# OTÁZKY A ODPOVĚDI / QUESTIONS AND ANSWERS

II. KOLO  
/ 2<sup>ND</sup> ROUND

PROJEKTOVÁ URBANISTICKÁ SOUTĚŽ  
/ URBAN DESIGN PROJECT COMPETITION

## BUDOUCNOST CENTRA BRNA THE FUTURE OF BRNO CENTRE

otázka č.14, skica od soutěžícího  
question Nr. 14, sketch from competitor

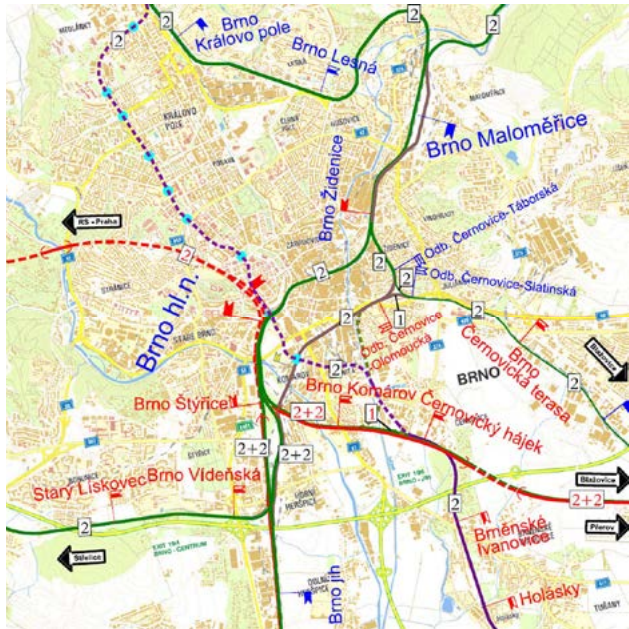
14. V obecných doporučeních je v posledním bodě uvedeno: „Vynechat v souladu s řešením IKPC 2 a 2 slepé koncové koleje [...] dnešní autobusové nádraží na ulici Benešově.“ Nejsme si jisti, zda se popis vztahuje k (1.) území A a B nebo (2.) pouze k území B (viz příložený plánec území A a B). Můžete prosím upřesnit?

14. In the General Recommendations, last point, it states 'in accordance with IKPC solution on .... Bus station at Benesova street'. We are not sure if this description applies to (1.) area A AND B, or (2.) to area B ONLY (see attached areas A and B). Can you please inform us?\*

Jedná se o koleje ve Vašem výkresu značené písmenem A, poblíž obchodního centra Tesco.

This is the rail line marked in your plan as letter A, close to the Tesco shopping centre.

otázka č.28, skica od soutěžícího  
question Nr. 28, sketch from competitor

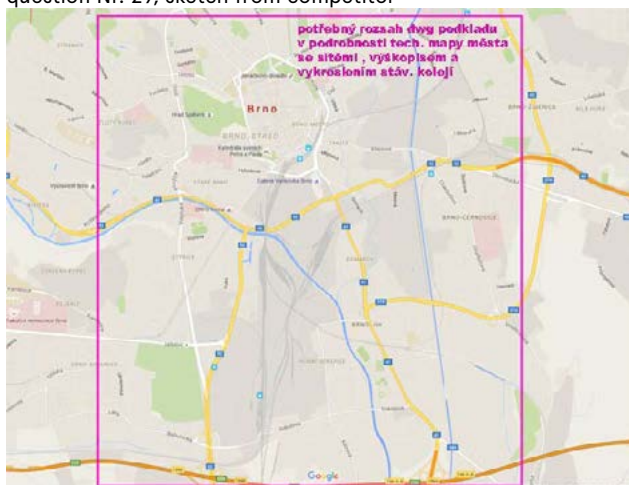
28. Máme-li respektovat studii IKP, mohli bychom obdržet návrhové situace kolejové dopravy ve formátu DWG nebo DGN, a to v rozsahu situace širších vztahů celého Brna (viz. schéma v příloze) i v urbanistickém detailu řešeného prostoru nádraží – tj. v úseku mezi Svratkou a ulicí Dorných?\*

28. If we are to respect the IKP study, could we receive the planning situation of rail transport in the format DWG or DGN, and to an extent showing the situation of wider relations to Brno as a whole (viz. the diagram attached) and the urban detail of the space addressed in the station area, i.e. the section between the river Svratka and ulice Dorných?

Společnost IKP Consulting v současnosti bohužel neposkytuje služby, a proto od ní není možné získat příslušné podklady v požadovaných formátech. Ostatní subjekty – SŽDC, České dráhy, a.s. a statutární město Brno – disponují těmito podklady pouze ve formátu PDF.

Unfortunately, the company IKP Consulting is now no longer providing services, and it is not possible for it to supply us with these documents in the requested forms. Other involved parties, whether the Rail Administration (SŽDC), Czech Rail (České dráhy a.s) or the City of Brno, can provide these documents only in .pdf format.
